BAHNVORHABEN STUTTGART 21

DÜKERUNG HAUPTSAMMLER „WEST“ + „LAUTENSCHLAGERSTRASSE“ wg. S-21

FACHGUTACHTLICHE BEWERTUNG

STAND: 14. Februar 2013

2.2 Übersichtsplan „LEITUNGSBESTAND u. VERLEGEPLAN ABWASSER NORD“

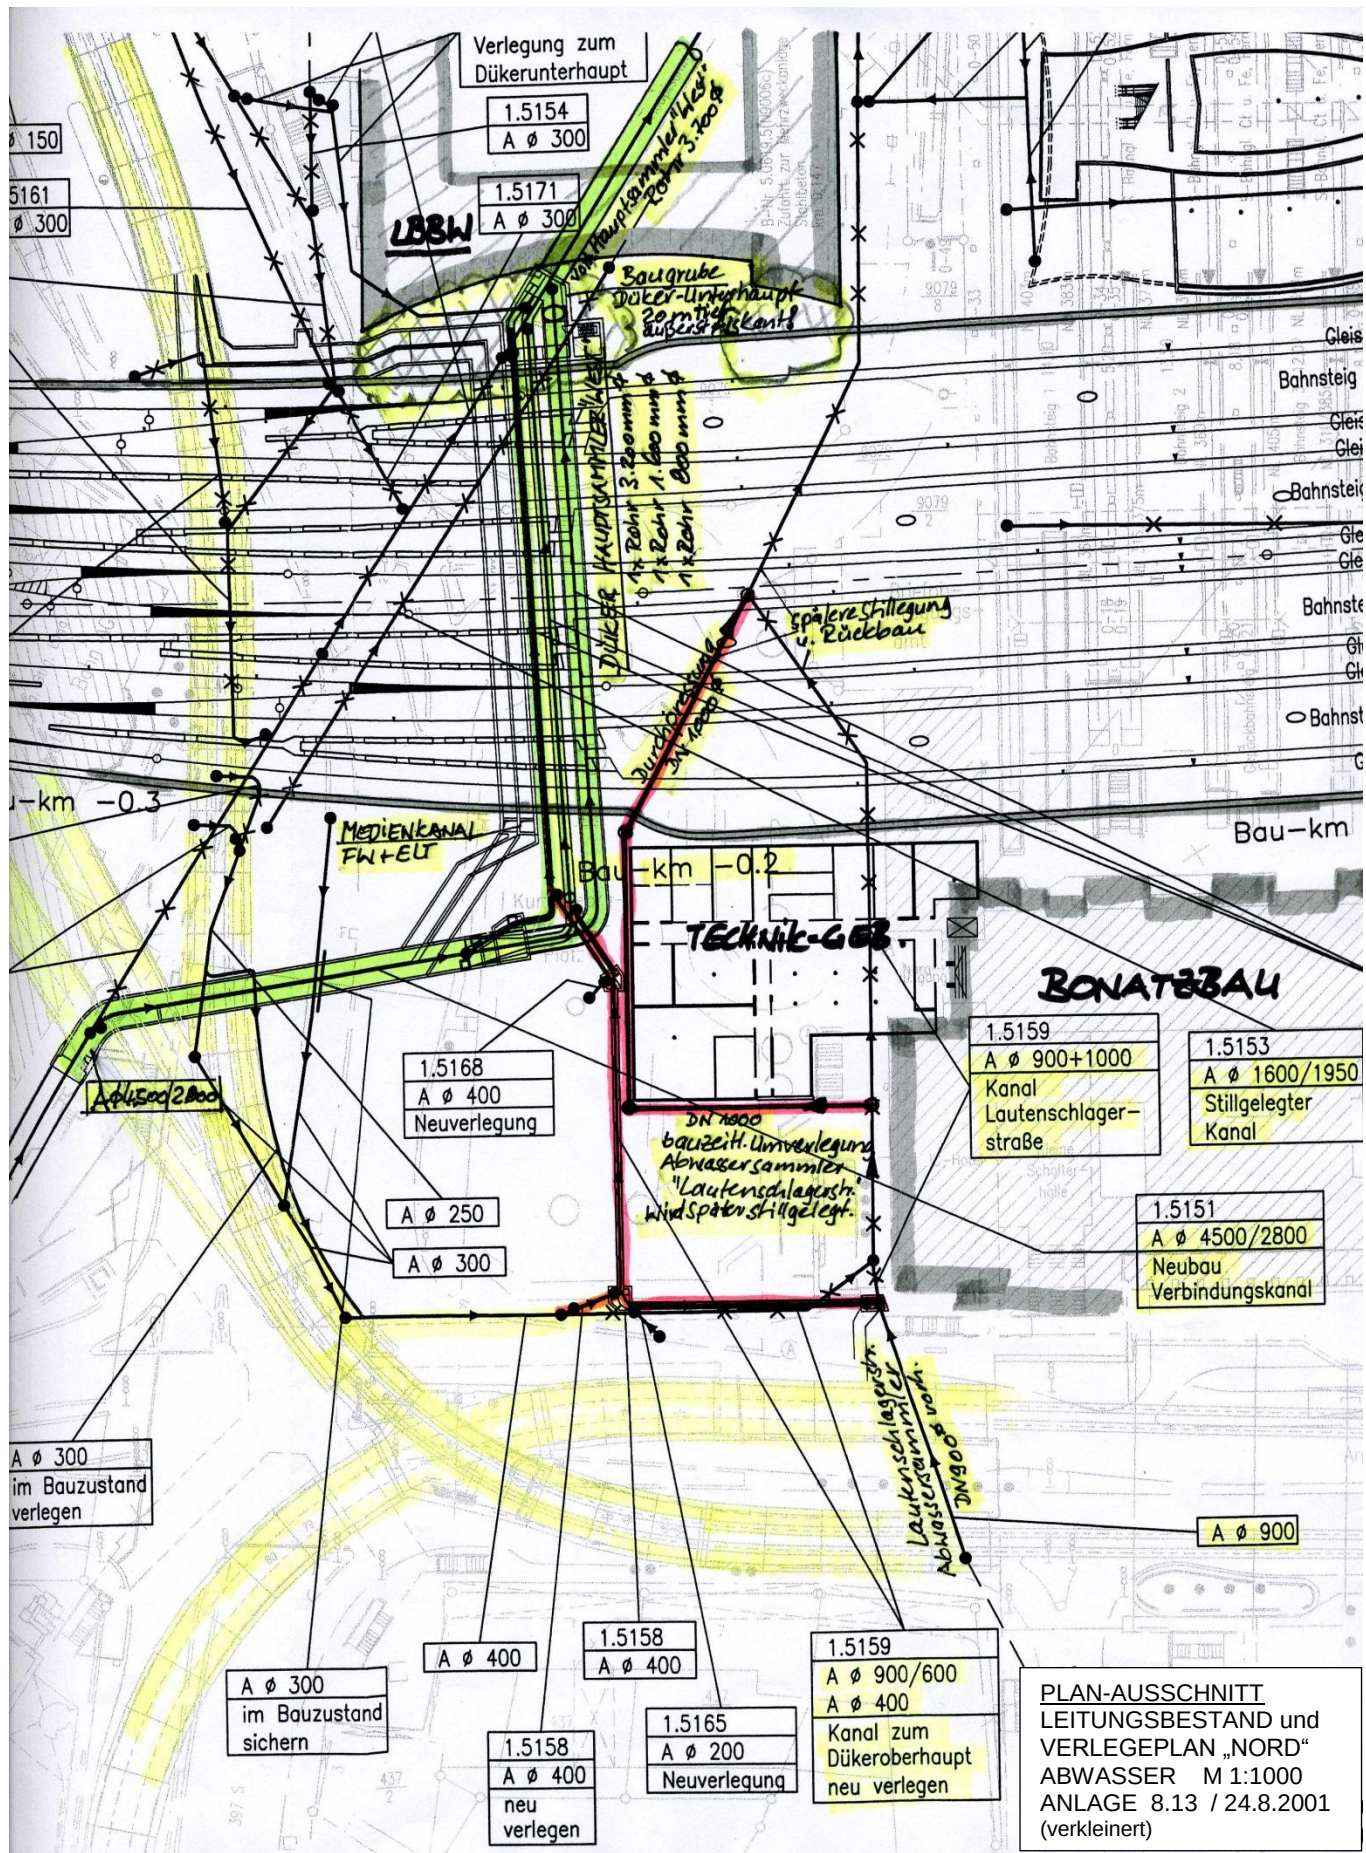
Gemäß Planung der DB soll der aus Richtung Kriegsbergstraße kommende **Abwasser-Hauptsammler „West“** den geplanten **Tiefbahnhofstrog** unter dem Kurt-Georg-Kiesinger-Platz bei Bau-km 0.200 zukünftig als **Abwasser-Düker unterqueren**, s. Übersichtsplan S.6 .

Nach den vorliegenden Plänen der DB AG / Anlage 7.3.1 „Grundriß“ und 7.3.2 „Längsschnitt“ ist vorgesehen, den als **Maulprofil 4.500/2.800** aus Richtung Kriegsbergstraße kommenden, bislang geradlinig durchlaufenden Abwasser-Hauptsammler ungefähr 40 m vor dem künftigen Trogbauwerk um etwa. 50 ° nach rechts abzuschwenken und etwa 70 m weiter, knapp vor dem Technikgebäude, in ein als Düker-Oberhaupt neu zu errichtendes Schachtbauwerk einzuführen.

Hier wird der Kanal-Querschnitt wegen der schwankenden Wasserführung mit zwei Zungenwehren auf **drei Einzelrohre** (1 x DN 800^Ø, 1 x DN 1.600^Ø und 1 x DN 3.200^Ø) aufgeteilt, die ziemlich steil nach unten verlaufen. Kurz nach dem Austritt aus dem Schacht werden diese Dükerrohre jeweils mit einer Umlenkung um nahezu 90 ° nach links geschwenkt und anschließend rd. 80 m weit unter der Sohle des Trogbauwerkes hindurchgeführt. Auf der anderen Seite des Troges steigen diese drei Dükerrohre sehr steil (bis 77 %) auf. Hier ist das Unterhaupt des Dükers als weiteres Schachtbauwerk vorgesehen, in welchem die drei Einzelrohre wieder zusammengefaßt und dabei an den Bestandskanal angeschlossen werden, der hier als **Kreisprofil DN 3.700^Ø** vorhanden ist.

Die hier **vorgesehene Art und Weise der Dükerung** mit **den vielen großen Umlenkungen** und den **zu steil geführten Leitungen** ist aus **abwassertechnischer Sicht nicht vertretbar**, ergeben diese doch einen **erheblichen zusätzlichen Druckhöhenverlust** gegenüber dem bisher gerade durchlaufenden Kanal, was unvermeidlich eine **deutliche Einschränkung der Abflußleistung** zur Folge hat. Dies wird sich zwar nur **bei Starkregen** auswirken, dann allerdings um so heftiger, weil der **Rückstau** im Abwassernetz im gesamten Stadtteil „West“ überall zu **Überflutungen** führen kann, so wie dies beim Jahrhundertregen am 15. August 1972 der Fall war.

Wegen der **gegebenen örtlichen Verhältnisse** am Kurt-Georg-Kiesinger-Platz ist die **Dükerung** des großen **Abwasser-Hauptsammlers „West“** mit **4.500/2.800 mm fachlich nicht einwandfrei möglich** und deshalb aus **abwassertechnischer Sicht abzulehnen**. Die hier wegen des vorhandenen Stadtbahntunnels vorgesehene **Auslenkung des Zulauf-Kanals** und die wegen der begrenzten Platzverhältnisse sehr **steile Anordnung der Dükerrohre** mit zusätzlicher **90°-Umlenkung** ist als „**Krampfölung**“ anzusehen (s. hierzu Schnittdarstellung „Düker Hauptsammler West“ Anlage 7.3.2).

Überdies ist die Errichtung des **Schachtbauwerkes** für das **Düker-Unterhaupt** in dem dafür zu **engen Bereich** von **nur 15 m Breite** zwischen dem **Bahnhofstrog** und dem **bestehenden Gebäude** der **LBBW** bautechnisch **äußerst riskant** und fragwürdig, muß hierfür doch eine **20 m tiefe Baugrube** unmittelbar vor dem bestehenden Bank-Gebäude ausgehoben werden, die noch dazu **12 m unterhalb der Fundamente** und **mehrere m tief** in das **Grundwasser** hineinreicht! (s. hierzu Schnittdarstellung „Düker Hauptsammler West“ Anlage 7.3.2 und Übersichtsplan S.6).
